**OGGETTO** Presentazione osservazione.

**Progetto:** Progetto del parco eolico denominato "IMPERIA Monti Moro e Guardiabella" della potenza complessiva di 198,4 MW da realizzare nei Comuni di Aurigo, Borgomaro, Castellaro, Cipressa, Dolcedo, Pietrabruna, Pieve di Teco, Prelà, Rezzo con strada di accesso in San Lorenzo al Mare e Costarainera (IM).

**Codice Procedura:** 12674

**OGGETTO: OSSERVAZIONI RELATIVE AL PROGETTO DI INSTALLAZIONE DI N.32  
AEROGENERATORI IN PROVINCIA DI IMPERIA**

*Figura 4-Immagine con scala erronea degli aerogeneratori, presente all'interno del documento 22109\_EO\_DE\_GN\_D\_03\_0047\_A\_visibilita\_follia-signed*

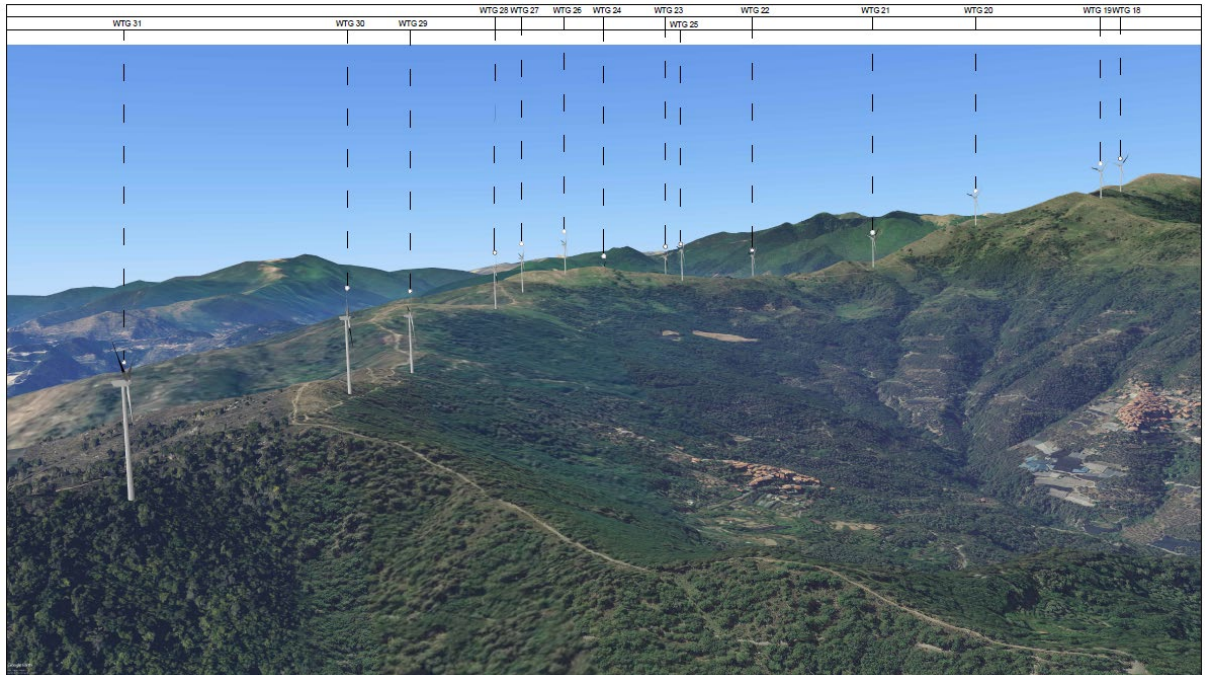
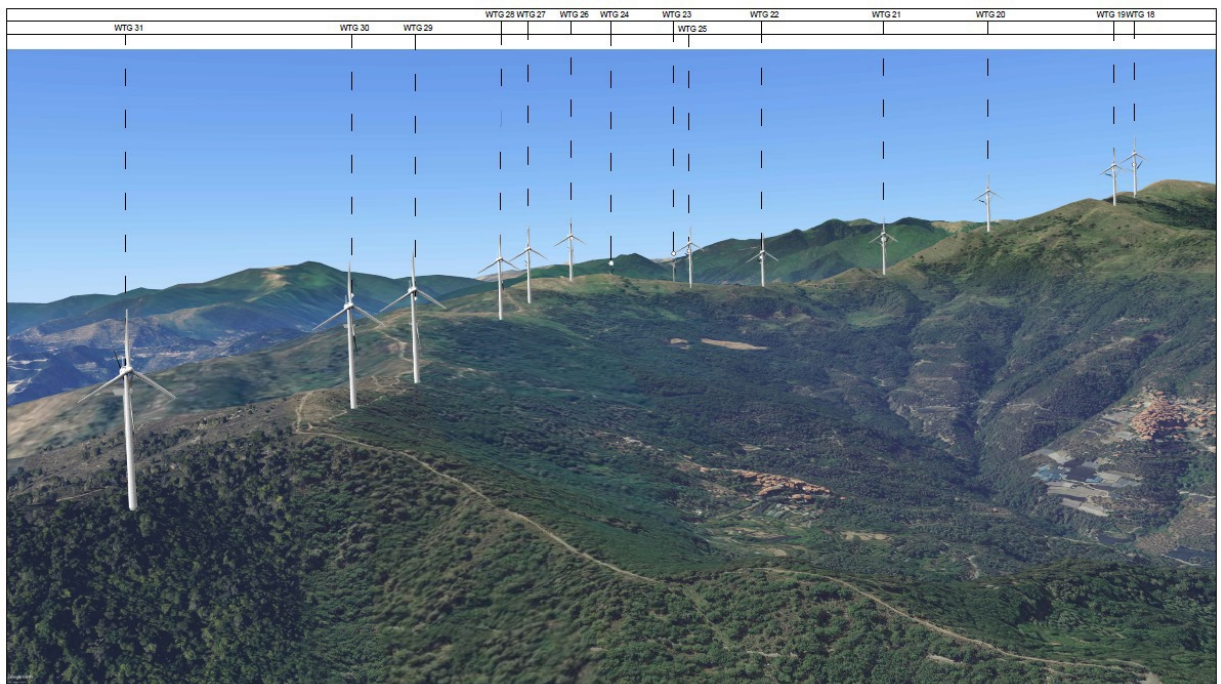
3. All'interno del documento *22109\_EO\_DE\_GN\_D\_03\_0047\_A\_visibilita\_follia-signed* si riscontrano immagini fotorealistiche degli aerogeneratori evidentemente errate dal punto di vista della scala rappresentativa.

Gli aerogeneratori nell'immagine sopra sono rappresentati molto più piccoli di come dovrebbero essere e inducono a una sbagliata interpretazione della realtà. Si fornisce immagine correttiva (in basso) con una scala più rappresentativa dell'impatto che le macchine avranno sul territorio:

*Figura 5-Immagine con scala corretta degli aerogeneratori*

Figura 10- Nell'immagine tratta dal Geoportale della Regione Liguria, sono evidenziate le zone Habitat Rete Natura 2000, la biodiversità e i corridoi ecologici per ambienti boschivi / aperti / acquatici

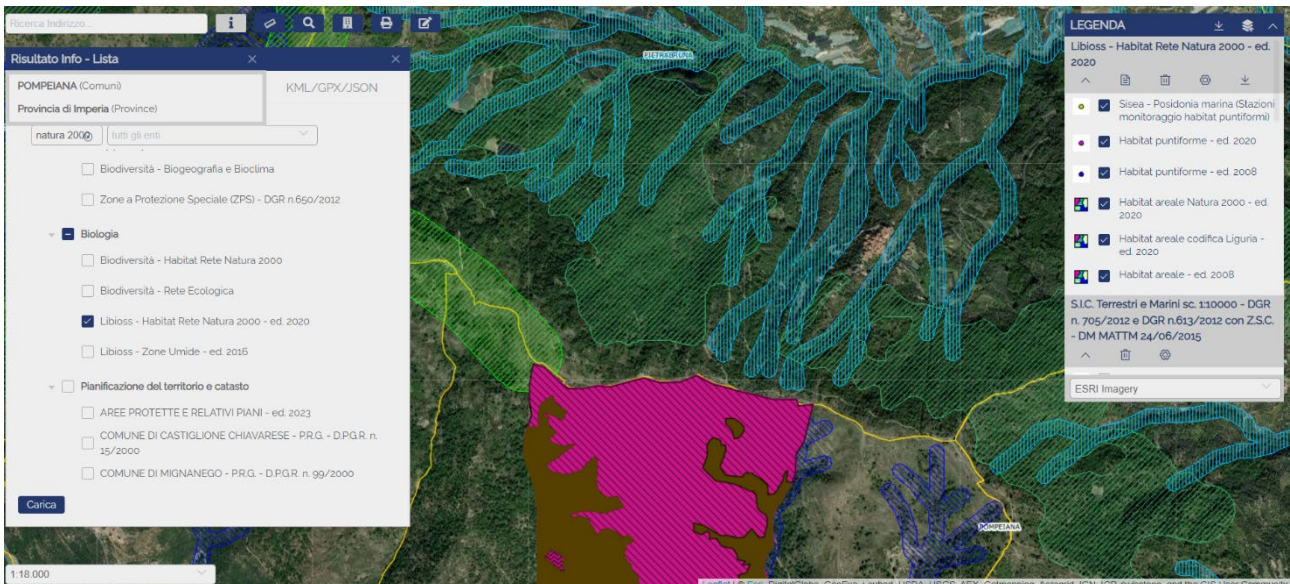
Nonostante nell'Avviso Pubblico non sia stato compilato il paragrafo relativo all'interferenza con possibili aree afferenti alla Rete Natura 2000: SIC, ZSC, ZPS, si evidenzia la presenza diffusa di aree protette della Habitat Rete Natura 2000, corridoi ecologici e tappe di attraversamento di numerosissime specie, delle quali alcune in via di estinzione.

Si riscontra inoltre l'assenza di adeguate analisi vegetazionale, floristica e faunistica necessarie ai fini della scelta del sito di progetto.

Figura 11- Dal Geoportale della Regione Liguria, le aree percorse da incendi 2013-2022

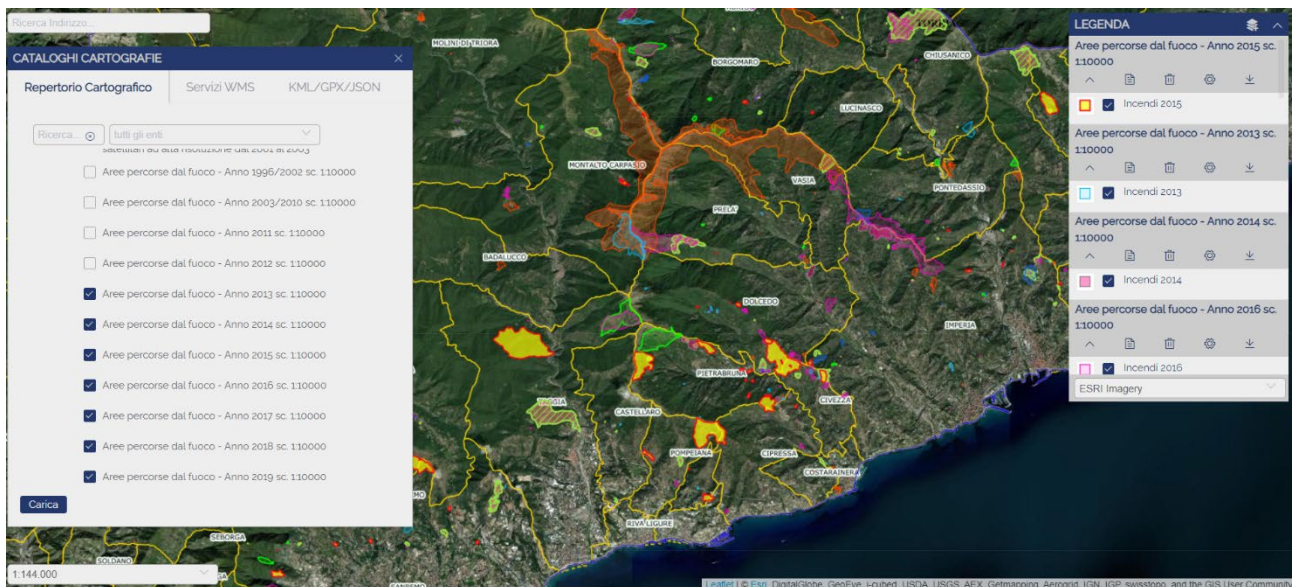
Si sottolinea, inoltre, che le aree interessate dal progetto sono aree fortemente interessate da **incendi boschivi**. In tal senso, la presenza di aerogeneratori di altezza superiore ai 200 m costituirebbe un impedimento agli operatori e ai loro mezzi (Vigili del Fuoco e Canadair).

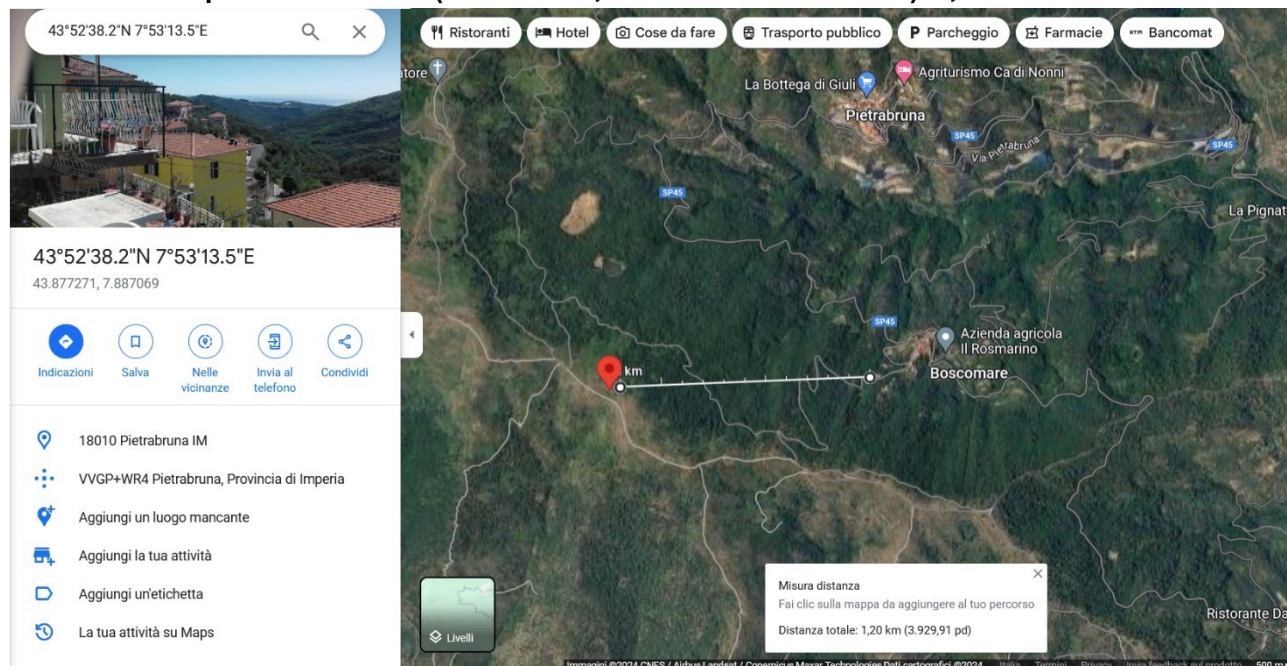
**b) minima distanza di ciascun aerogeneratore dai centri abitati individuati dagli strumenti urbanistici vigenti non inferiore a 6 volte l'altezza massima dell'aerogeneratore;**

Il progetto prevede che gli aerogeneratori abbiano un'altezza compresa tra i 206 m e i 210 m di altezza; pertanto, dovendo rispettare la normativa in oggetto, **ogni turbina dovrebbe essere posizionata ad almeno 1236 m di distanza dalle abitazioni**. Dalla documentazione di progetto fornita, si riscontra che **almeno 5** turbine intorno a Pietrabruna e Boscomare (nr. 28, 29, 30, 31, 32) si trovano in posizione limite o non rispettano i requisiti previsti.

## Aerogeneratore n. 29

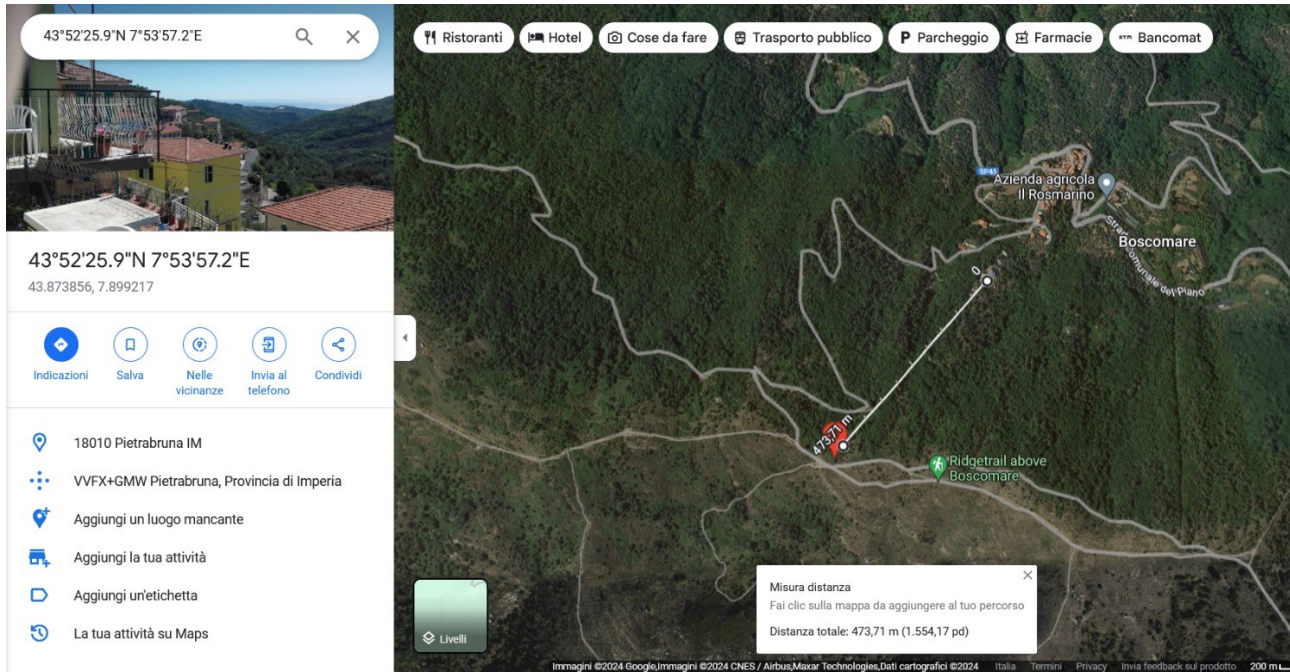
Posizione: 7.899217° E, 43.873856° N

Distanza dalla prima abitazione (Boscomare, frazione di Pietrabruna): 473,71 m

Figura 13 - Nello specifico, la casa indicata è abitata ed è di mia proprietà, l'ho acquistata nel 2020 e, dopo una lunga e costosa ristrutturazione a base di materiali edili sostenibili (canapa, calce, pietre, legna) diventerà la mia abitazione principale, a meno che non mi costringiate ad andarmene

## Aerogeneratore n. 30

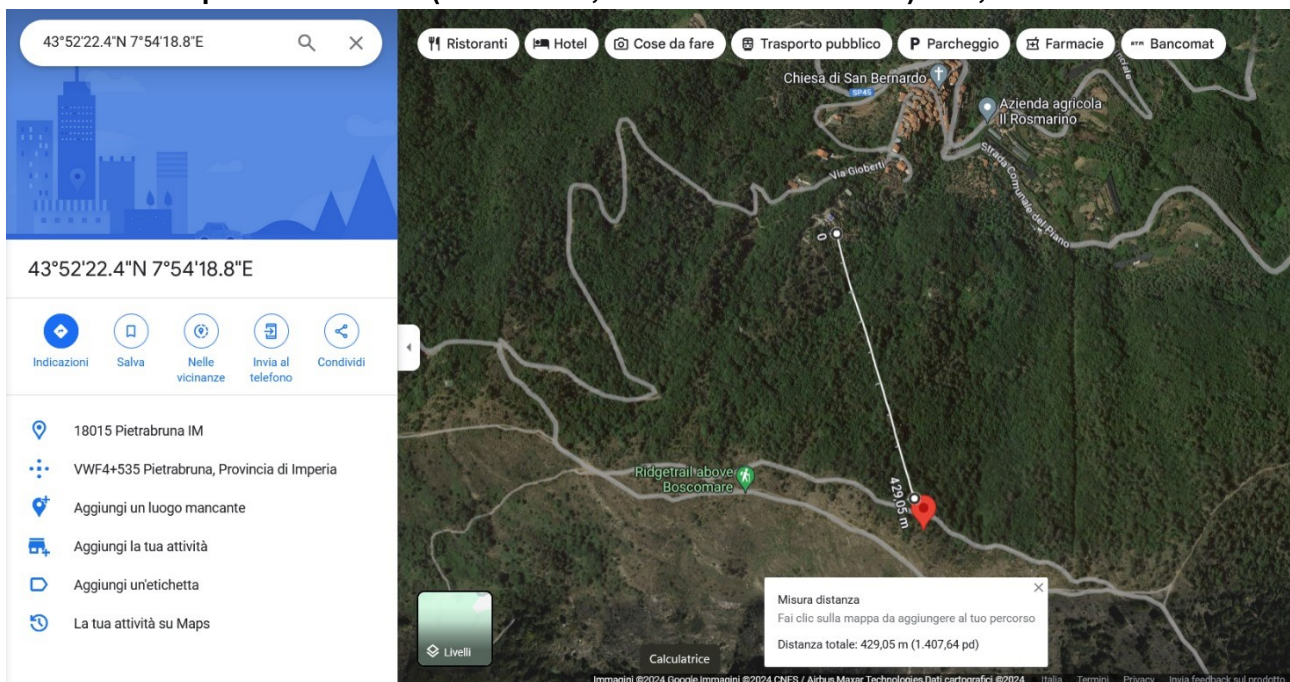
Posizione: 7.905166° E, 43.872510° N

Distanza dalla prima abitazione (Boscomare, frazione di Pietrabruna): 429,05 m

### Aerogeneratore n.31

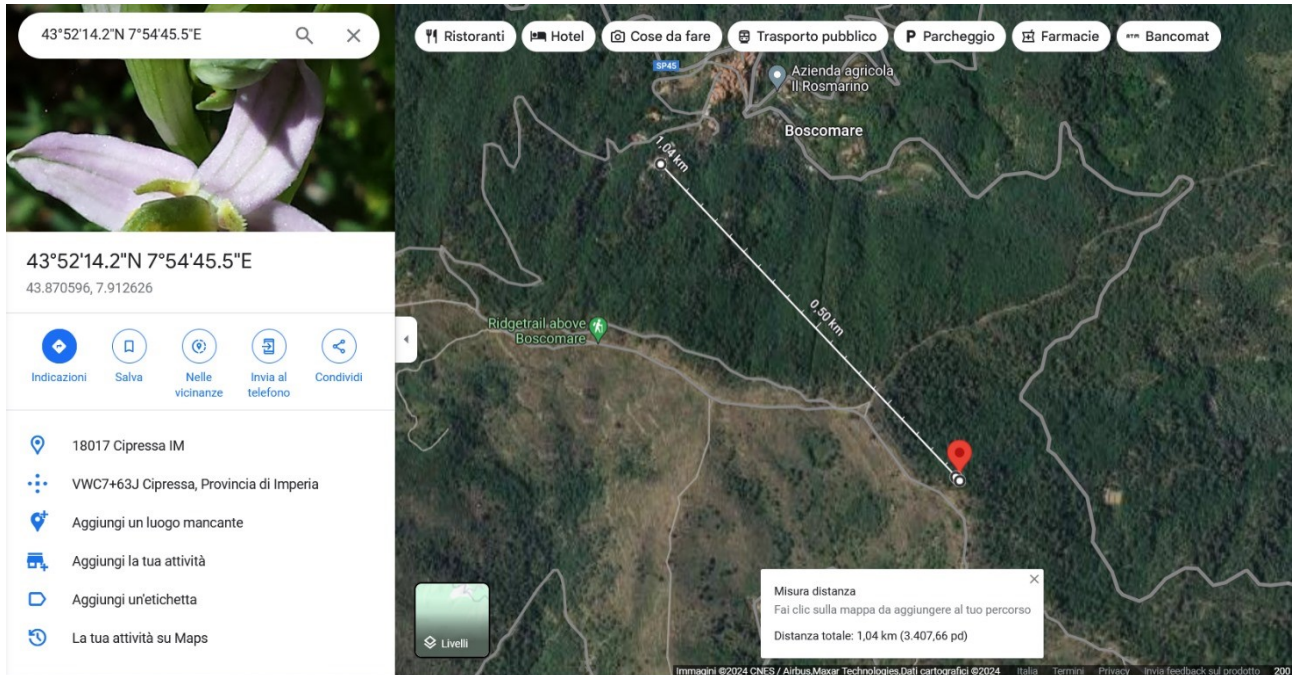
Posizione: 7.912626° E, 43.870596° N

Distanza dalla prima abitazione (Boscomare, frazione di Pietrabruna): 1,04 km

### Aerogeneratore n. 32

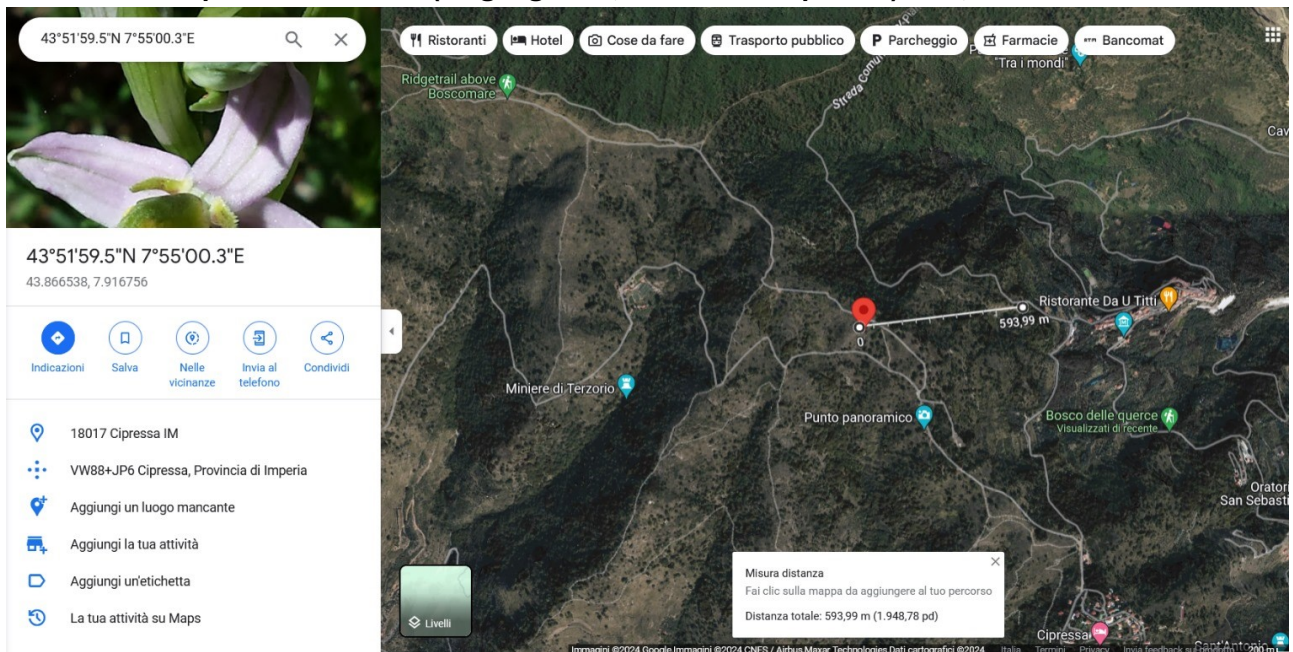
Posizione: 7.916756° E, 43.866538° N

Distanza dalla prima abitazione (Lingueglietta, frazione di Cipressa): 593,99 m
